Angående Nodkort 55 21141-02 i LUX-NET

jan. 1986

Apparattyp: LUX-NET Nod 230 8462-01

Fig. 1

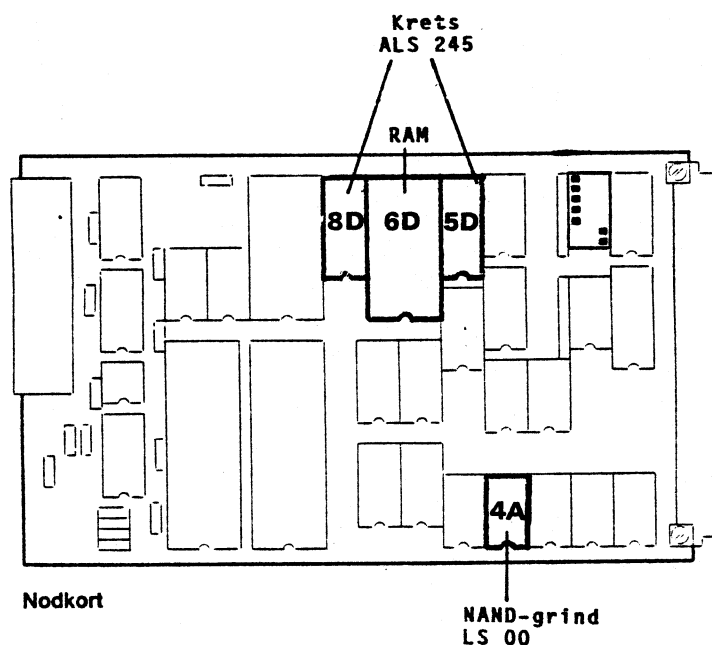
Felsymptom: Obefintlig eller dålig kontakt med centralen i nodkort med lägre artikelnr. än A11550400.

Felorsak: Felet kan uppstå om nodkortet sitter i en expansionslåda, dvs med en busskabel mellan datorn och kortet. När datatranseivern ALS 245 i position 5D (se fig. 1) aktiverar bussen flyter en strömpuls i busskabelns data-ledningar. Om detta sker med alltför branta flanker finns det risk för kapacitivt kopplade störningar på adress- och styrbussarna.

NAND-grinden LS 00 i position 4A och RAM:et i position 6D har visat sig känsliga för dessa störningar (se fig. 1).

Fältåtgärder: Byt kretsarna i position 5D och 8D till **Motorola LS 245** kretsar - artikelnr. 64 40045-02.

Byt kretsen i position 4A till **ALS 00** - artikelnr. 64 40183-01.

Byt RAM:et i position 6D till **Hitachi HM6264LP-15** - artikelnr. 64 60005-02.
